東海第二発電所 劣化状況評価 審査会合における指摘事項の回答 (照射誘起型応力腐食割れ)

平成30年9月13日

東海第二発電所 審査会合における指摘事項の回答一覧表

図 収集された破壊靱性値の試験データ群

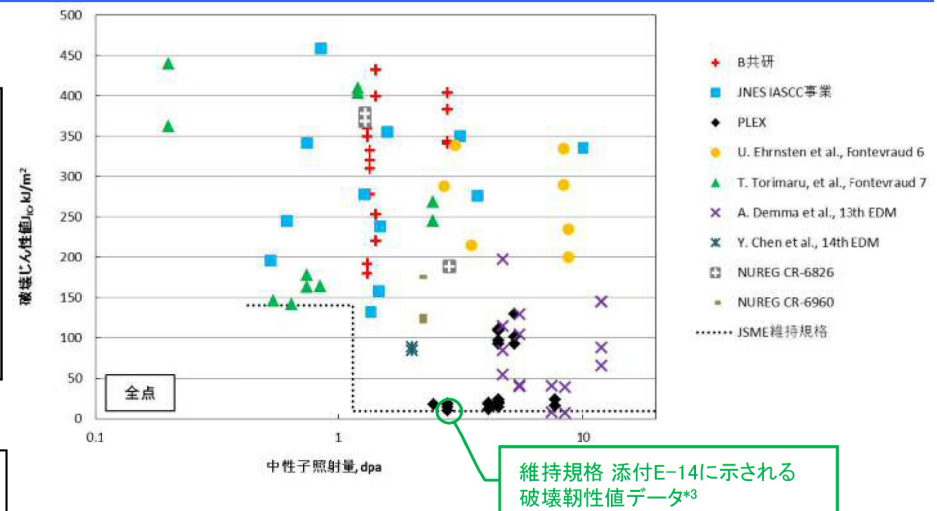
No.	指摘事項	回答
0601-1 劣化状況評価 (平成30年7月17日 第601回審査会合)	破壊靱性評価式の誤差を考慮しても保守的な評価であることを説明すること。	平成30年9月13日 P3 ~ P7

- 軽水炉環境(中性子照射, 温度), 材料(SUS304系, SUS316系)を考慮し破壊靱性値の試験データを収集
 - 原子力安全基盤機構「照射誘起型応力腐食割れ (IASCC) 評価技術に関する報告書(平成17年度他)」
 - 発電設備技術検査協会「原子力プラント長寿命化技術開発に関する調査報告書(平成3年度)」等

- NUREG/CR-7027を参考に破壊靱性評価式のモデル式を策定

- モデル式に基づき, 試験データの全データの下限値を包絡する破壊靱性評価式を策定
